改善箇所説明図

改善の内容

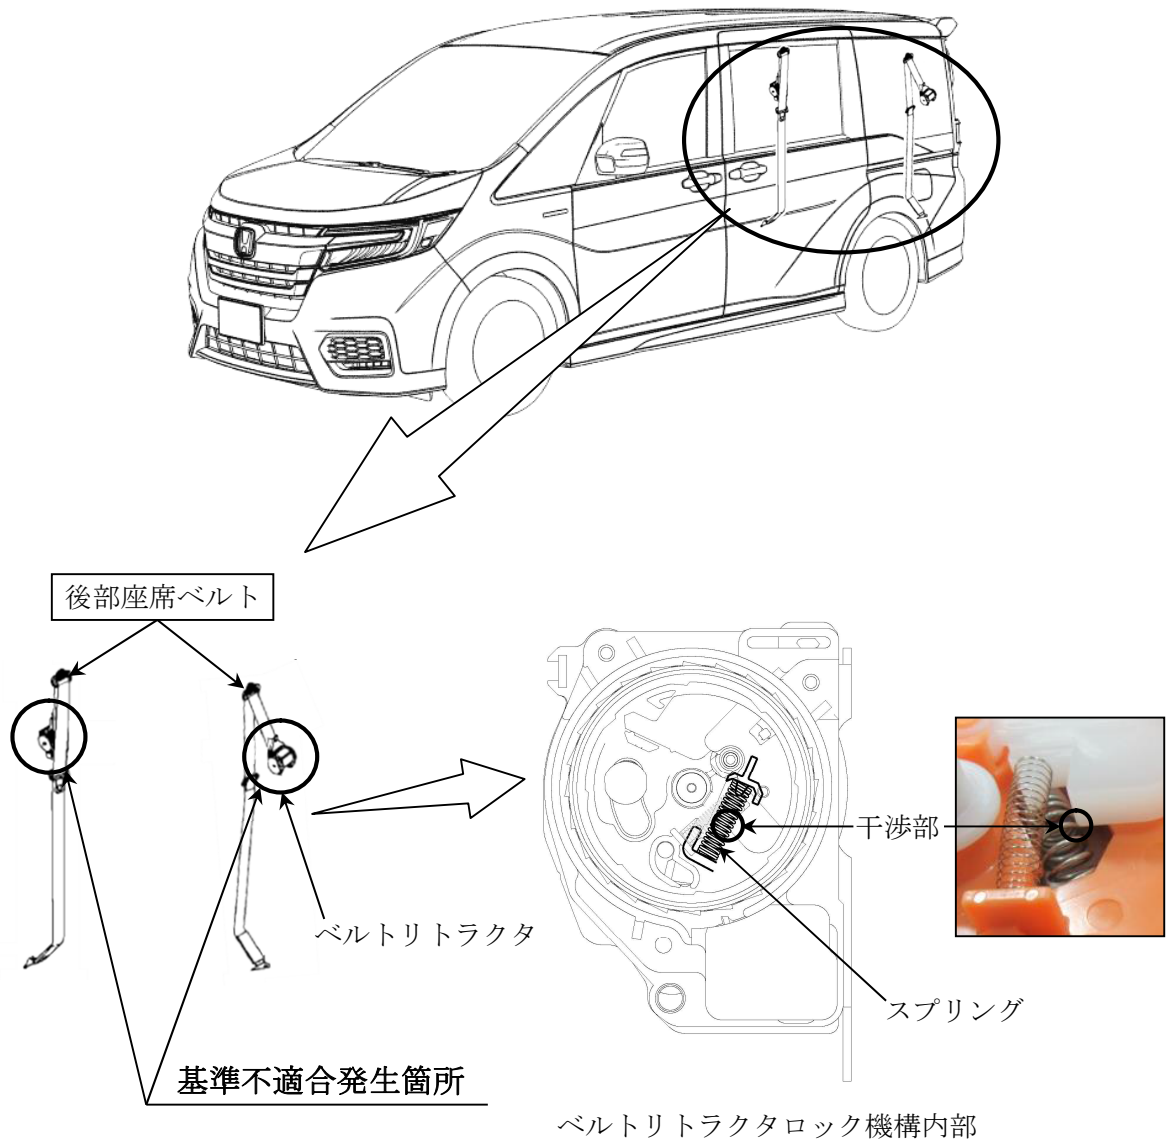
後部座席ベルトにおいて、組付設備の調整が不適切なため、ベルトリトラクタロック機構部のスプリングが屈曲して組付けられたものがある。そのため、当該スプリングが構成部品と干渉し、シートベルトが素早く引き出された際にロックしないおそれがある。

全車両、対象となる後部座席ベルトの製造番号を点検し、該当する場合は座席ベルトを良品と交換する。

注： は点検結果により交換する部品を示す。

識別：運転者席側ドアチェッカのドア側上側ボルト頭部に黄色ペイントを塗布する。
